Commune d'Ormont-Dessus

Plan d'affectation d'Isenau

Rapport d'aménagement 47 OAT

5 juin 2026, enquête publique complémentaire

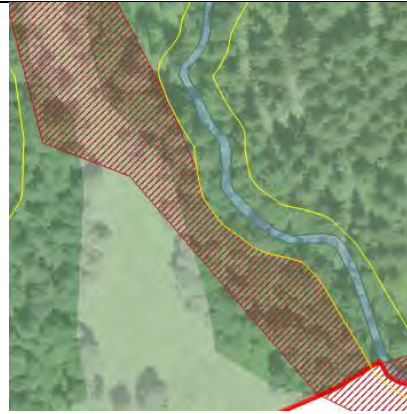
Le secteur de sport d'été a été réduit afin de ne pas empiéter sur l'ERE du torrent de la Preise en amont du Pont Bourquin

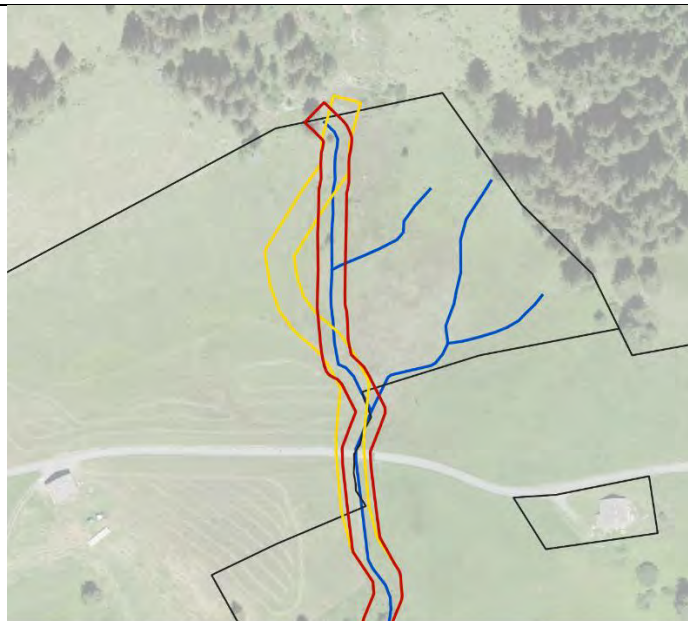
A l'ouest du lac Retaud, en dessus de la route des Moilles, l'ERE a été adapté sur le tracé TLM du cours d'eau.

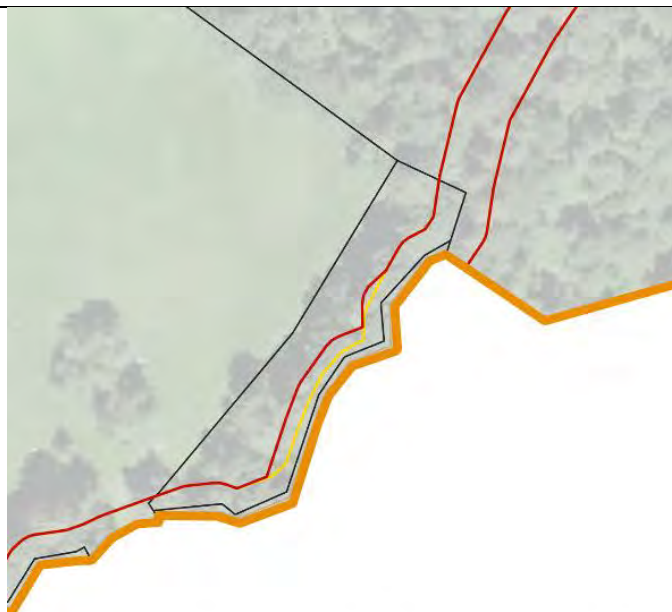
A l'ouest du Pont Bourquin, l'ERE a été adapté par rapport au DP Eau 1194

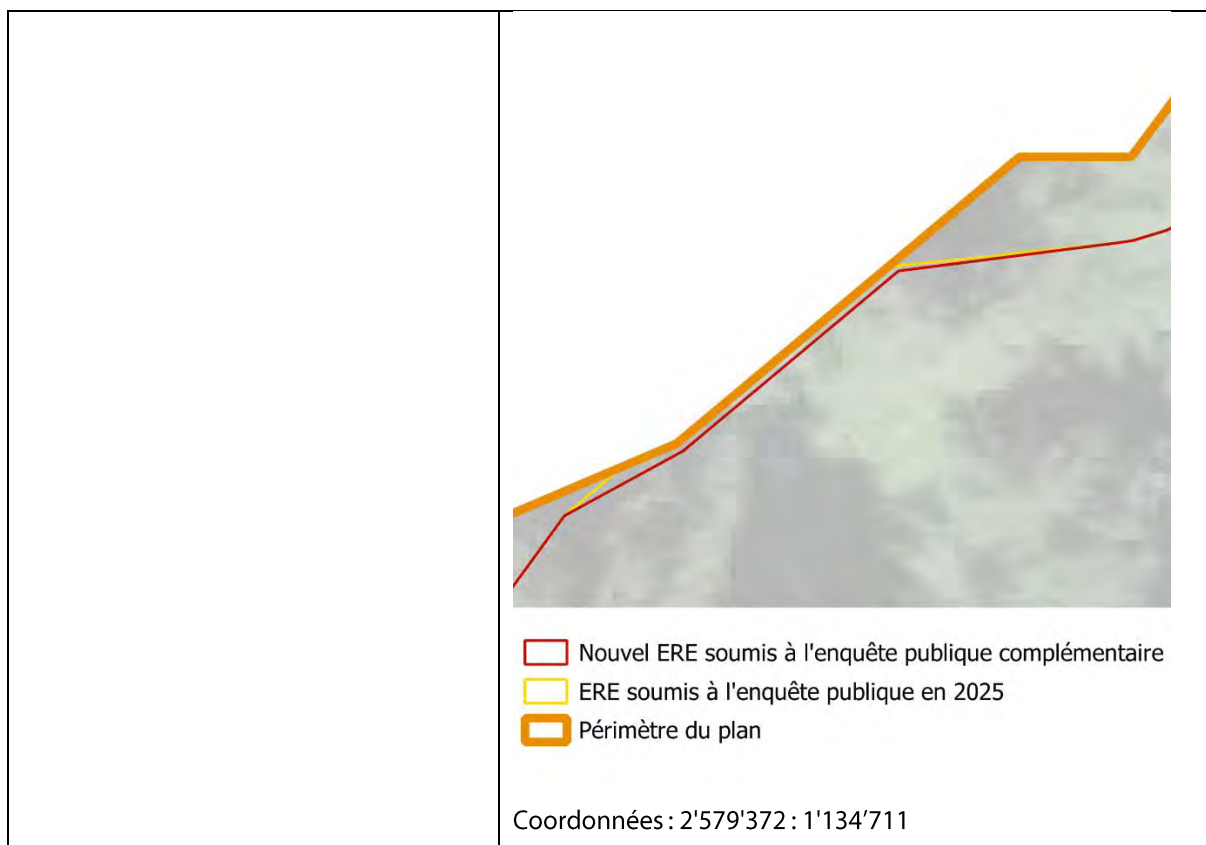
Deux petites corrections ont été faites en rive gauche du ruisseau d'Ayerne pour inclure l'ERE dans le périmètre du plan.
